Stadt Ahrensburg – Der Bürgermeister – 22901 Ahrensburg

Datum: 07.11.2023

Planfeststellungsverfahren für das Vorhaben "S-Bahnlinie S4 (Ost) Hamburg - Bad Oldesloe, Planfeststellungsverfahren 3 - Landesgrenze Hansestadt Hamburg/Schleswig-Holstein bis einschließlich Ahrensburg - Gartenholz"/Einwendungen, Stellungnahmen und Hinweise der Stadt Ahrensburg

EINWENDUNGEN IM PLANFESTSTELLUNGSVERFAHREN – STADT AHRENSBURG

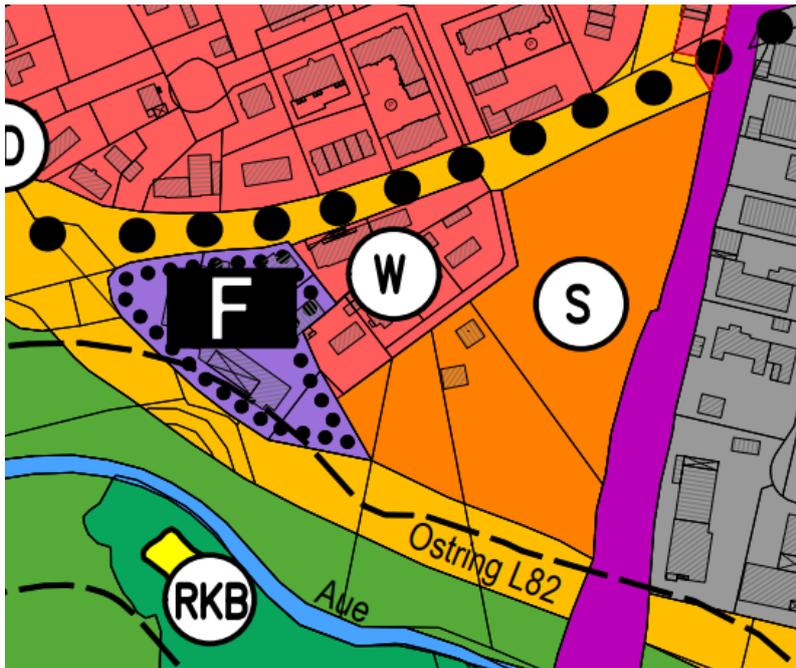
Östlich der Straße „Am Weinberg“ und westlich der geplanten S-Bahn-Linie (Bahn-km 306,0) ist ein 9.880 m² großes Verdunstungsbecken geplant. In der Vergangenheit fanden hierzu mehrere Gespräche mit den Entwässerungsbetrieben der Stadt Ahrensburg, der Stadt Ahrensburg und der DB AG statt (u.a. 2018). Im Ergebnis wurde im Konsens festgehalten, dass dieses Verdunstungsbecken nicht erforderlich ist und deshalb nicht errichtet werden soll (siehe hierzu Nachweis der **Anlage 2**).

Einwendung gegen das geplante Verdunstungsbecken existieren aufgrund anderweitiger städtischer Planungen. Die Bauleitplanung stellt eine pflichtige Selbstverwaltungsaufgabe dar. Entsprechend Art. 28 Abs. 2 S.1 GG i.V. mit 2 Abs. 1 BauGB liegt die Planungshoheit bei den Gemeinden. Für die hier betroffene Fläche existieren Planungen, die nicht mit der Errichtung eines Verdunstungsbeckens einhergehen.

Gegen die Errichtung des Verdunstungsbeckens wird dementsprechend Einwendung erhoben und der Planung nicht zugestimmt.

Sofern sich aus entwässerungstechnischer Sicht keine neue Anforderlichkeit ergibt, kann auf das Verdunstungsbecken verzichtet werden. Stattdessen sollten, wie abgestimmt, die Wassermengen auf die vorhandenen Einleitungsstellen und eine kleinere zusätzliche Einleitungsstelle in das städtische Netz aufgeteilt und die Mehrmengen durch Rückhaltung in Stauraumkanälen nachgewiesen werden. Dadurch entstände für das öffentliche Netz rechnerisch keine hydraulische Mehrbelastung.

Auszug aus dem Bebauungsplan Nr. 100a

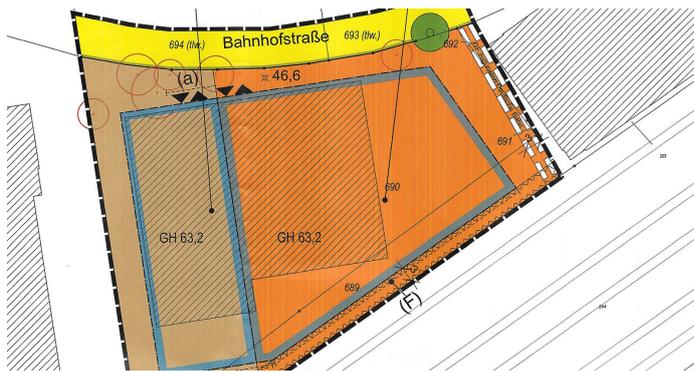
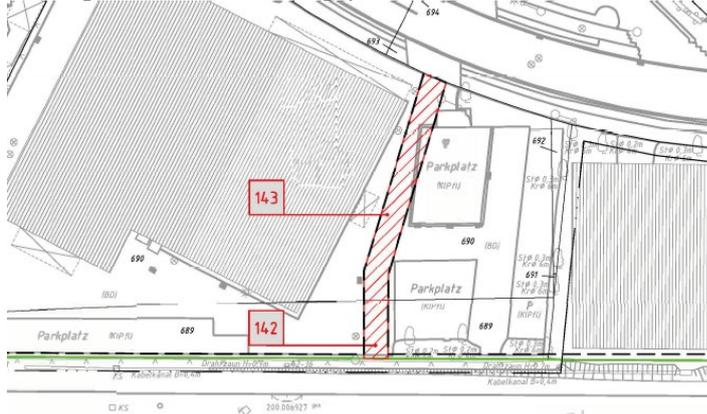
Die eingereichten Planungen der DB widersprechen dem Bebauungsplan Nr. 100a. Online ist dieser frei zugänglich eingestellt unter: http://pubweb.itv-stormarn.de/gis/plaene/Ahrensbq_BPL_100a.jpg.

In diesem wurde, nach gemeinsamen Gesprächen und getroffenen Vereinbarungen mit der DB, ein Geh- und Fahrrecht zugunsten der Deuten Bahn festgesetzt. In den ausgelegten Plänen, vor allem zu den Baustelleneinrichtungsflächen und den Grunderwerbsplänen, ist diese Inanspruchnahme jedoch an anderer Stelle, weiter westlich, verortet. Da die Planungen eng abgestimmt sind und eine westlichere Umsetzung das Bauvorhaben beeinträchtigen würden, kann der Planung der DB zur dinglichen Sicherung nicht zugestimmt werden. Eine positive Stellungnahme der DB aus dem Bebauungsplanverfahren liegt ebenfalls vor (vgl. **Anlage 3**). Hierbei handelt es sich um einen Belang, der die städtischen Planungen und die Ortsgestalt maßgeblich beeinträchtigt, folglich wird Einwendung erhoben.

Das Geh- und Fahrrecht zugunsten der Deutschen Bahn muss entsprechend des Bebauungsplans Nr. 100a umgesetzt werden. Die Planungen sind dementsprechend zu überarbeiten.

5.9 Grunderwerbsfläche Nr. 148 und 152 (Flur 16, Flurstück 388 und 88)

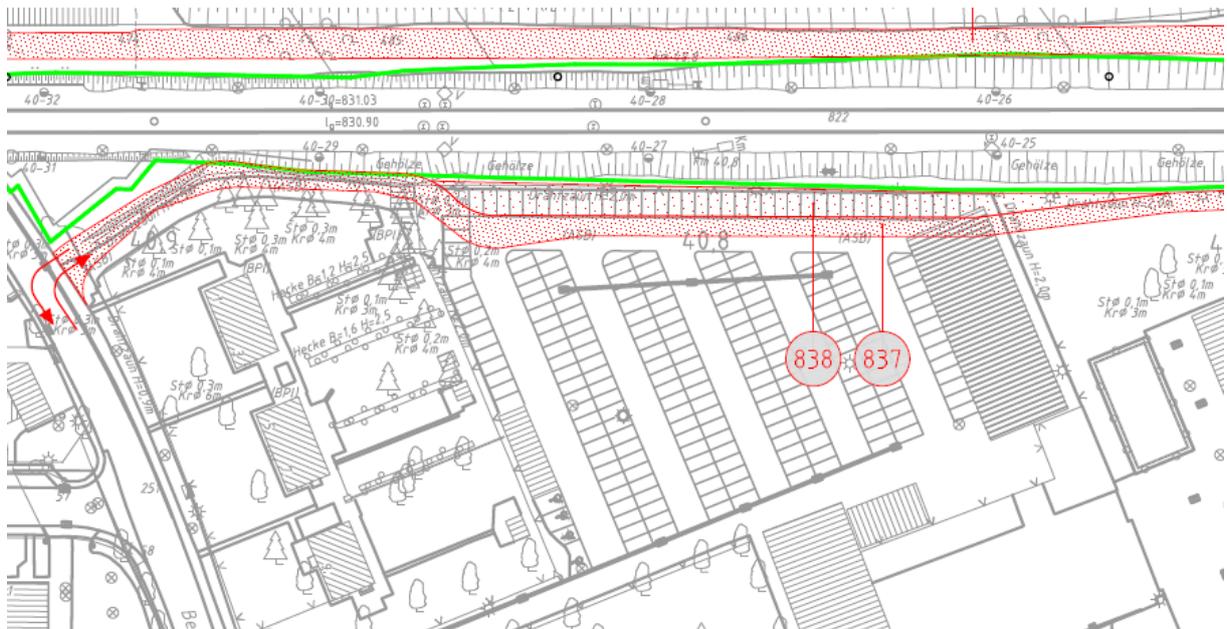
Auf der o.g. Fläche befinden sich zahlreiche Nebenanlagen. Dazu gehören u.a. zahlreiche Fahrradbügel und ein Kunstwerk. Sie betreffen somit das Eigentum der Stadt Ahrensburg.

Auszug aus der Planunterlage „Baustelleneinrichtungs- und Erschließungsplan“ 10.2.9

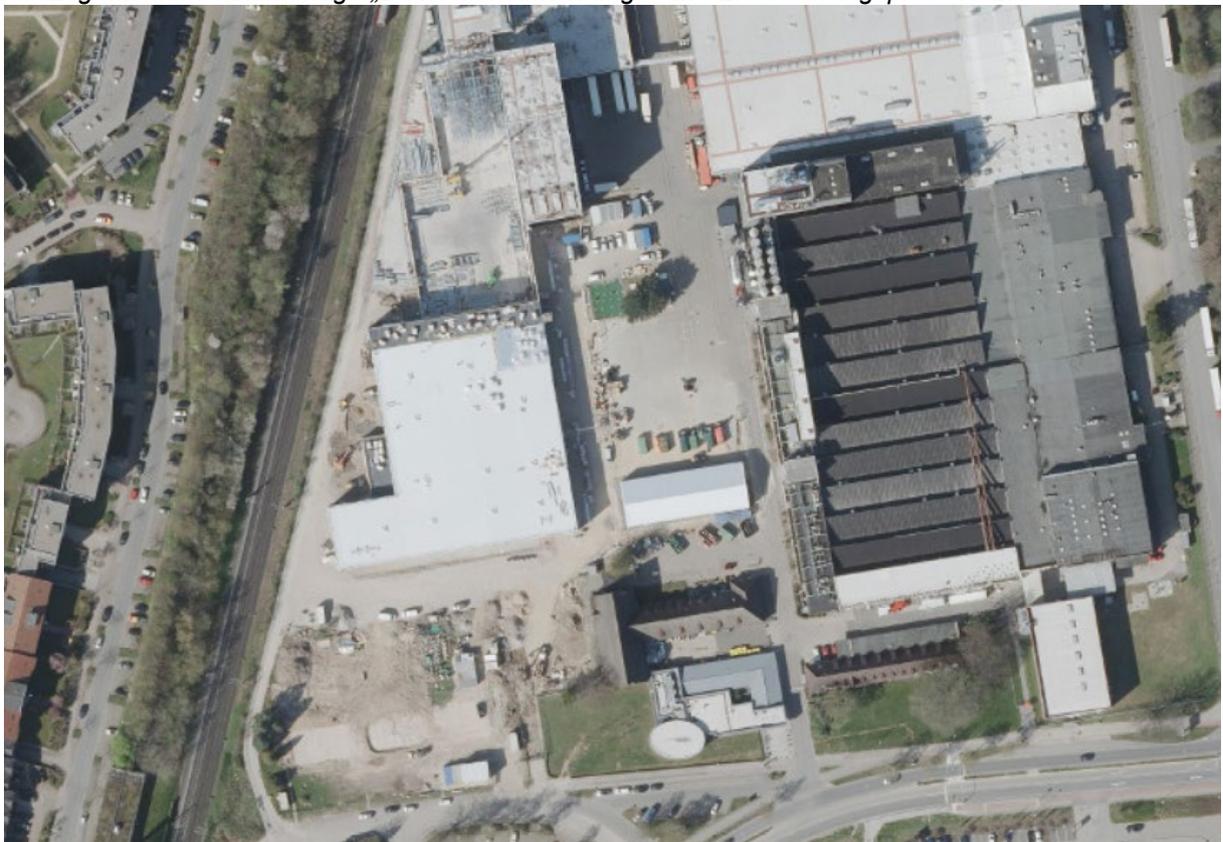
Allgemein ist den auslegenden Planunterlagen anzumerken, dass es sich um ein viele Jahre andauerndes Verfahren handelt. Bereits seit vielen Jahren ist das Projekt in Gespräch und in Planung. Problematisch ist hierbei, dass die Stadt sich währenddessen weiterentwickelt hat und die Plangrundlagen dieser Entwicklung nur unzureichend oder gar nicht angepasst worden sind. Eklatant fällt dies ins Gewicht bei der Katastergrundlage. Zwischenzeitlich wurden bereits mehrere Gebäude errichtet, die von der Planung direkt oder indirekt betroffen sind. Als exemplarische Beispiele hierfür ist der Standort für die Flüchtlingsunterbringung am Kornkamp (fehlend in diversen Lageplänen, im Schallschutzgutachten für den Baulärm), der Neubau „Leveland“ in der Hamburger Straße 85a-k (fehlend in diversen Lageplänen) oder Erweiterungsgebäude der Firma Hela (Beimoorweg 11, v.a. konfliktreich für die Baustelleneinrichtungsflächen) zu nennen. Eine Umplanung der Baustelleneinrichtungsflächen ist daher zwangsweise notwendig, da die Durchführung in der geplanten Form nicht möglich ist. Der Baustelleneinrichtungsfläche Nr. 225 und 229 kann daher nicht zugestimmt werden.

Eine Aktualisierung der Planunterlagen ist eine unerlässliche Grundlage für eine realistische Planung. Die Planunterlagen sollten erneuert werden. Die Baustelleneinrichtungsflächen v.a. 225 und 229 müssen der aktuellen Situation angepasst werden.

Teilweise Veräußerung des Flurstückes 009, Flurstück 398, Gemarkung 5001 (169m²), auf dem sich im Bereich des ZOB ein Gehweg mit einer ungefähren Breite von 1,56 m befindet (Grunderwerbsverzeichnis, lfd. Nr. 145)

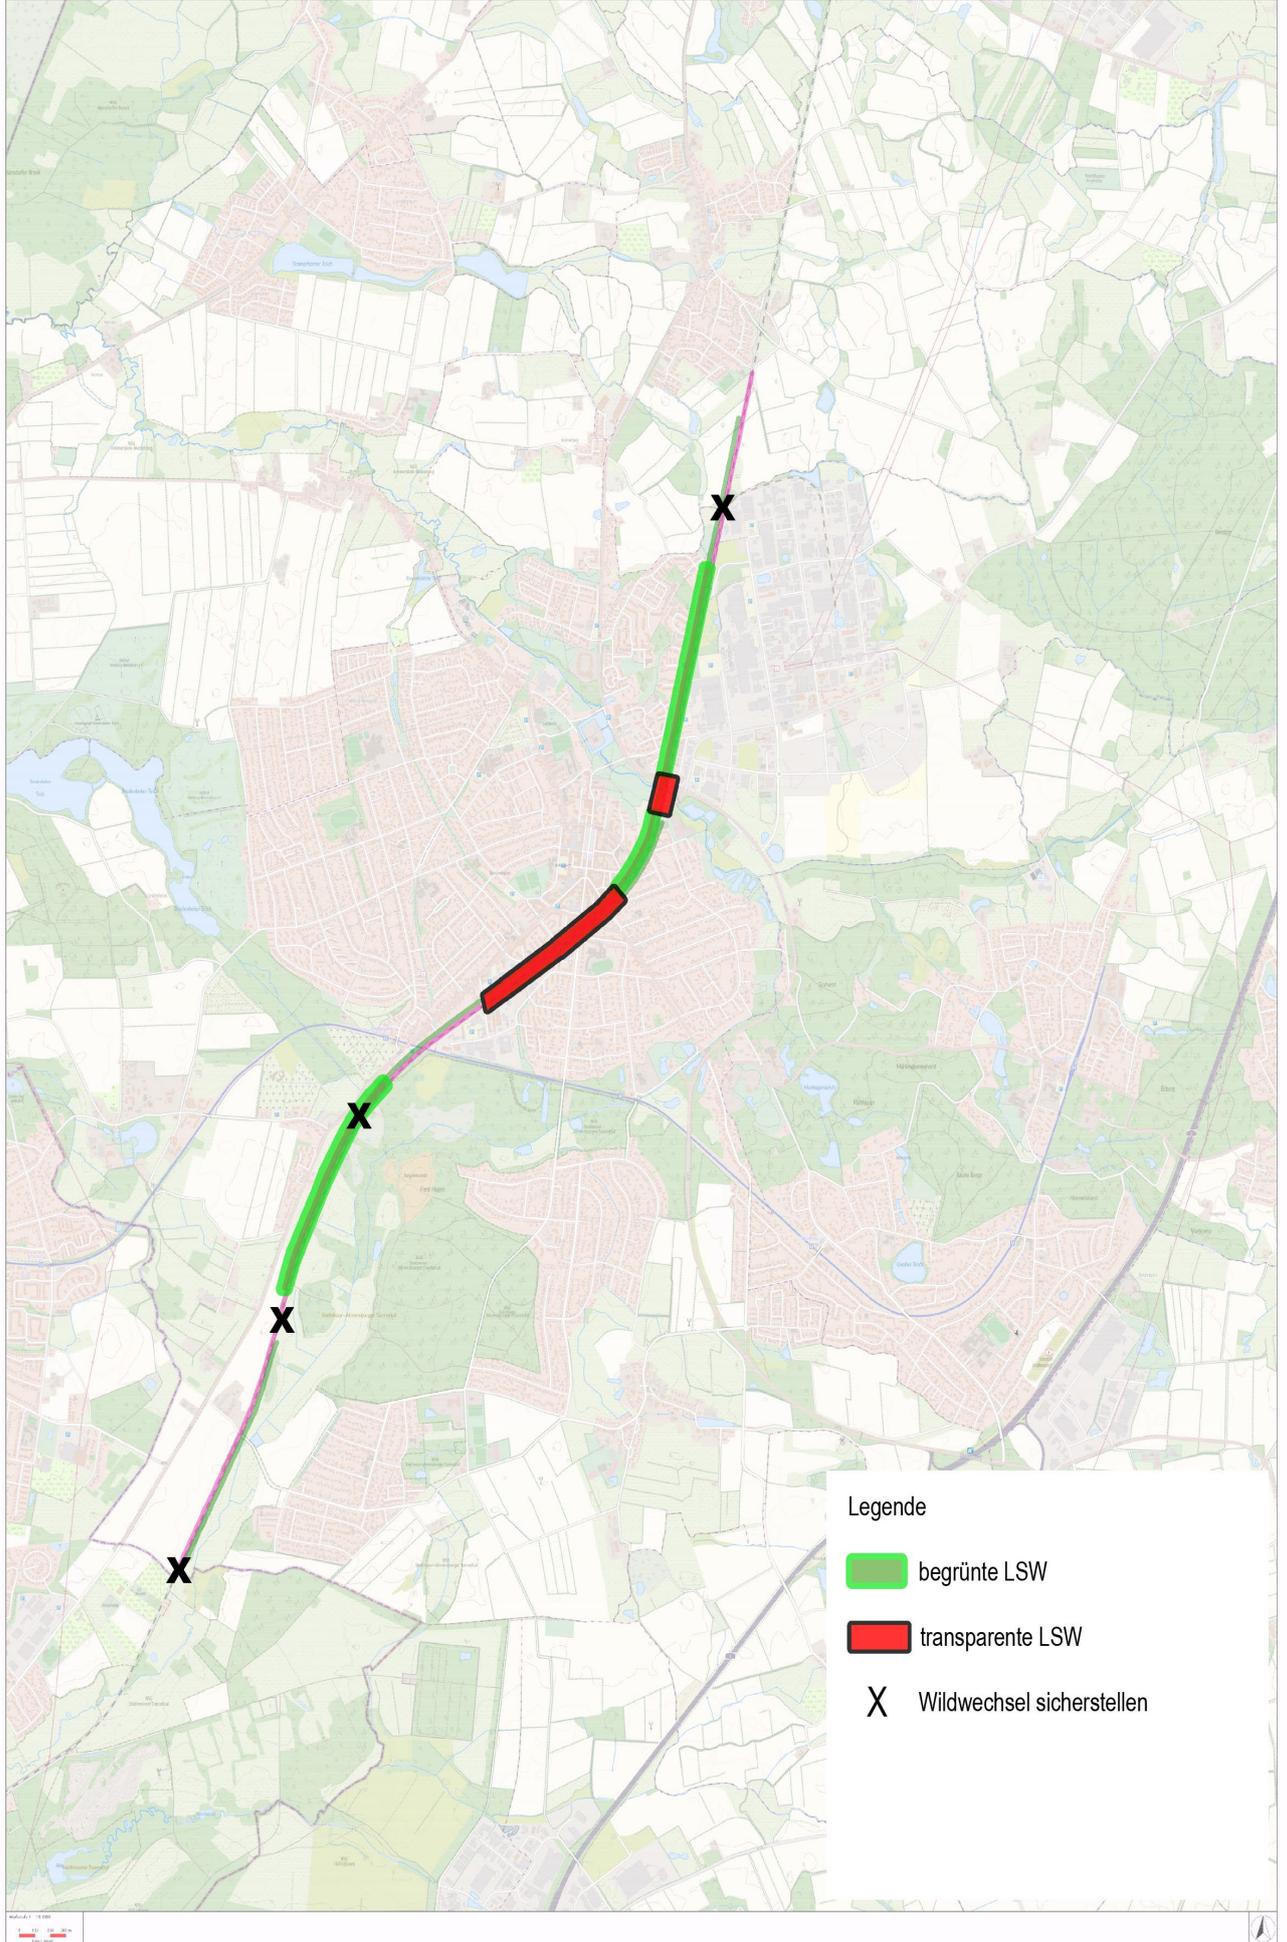
... der baulichen Anlage „ZOB Ahrensburg“ für die verkehrssichere Abwicklung des ÖPNV verantwortlich. Dazu ist es u.a. zwingend erforderlich, sichere Gehwege vorzuhalten. Der o. g. Gehweg würde im Falle der teilweisen Veräußerung des eingangs erwähnten Grundstückes wegfallen. In der Folge wäre der ordnungsgemäße Betriebsablauf des ÖPNV erheblich beeinträchtigt.

Folgende Vorschläge / Forderung:
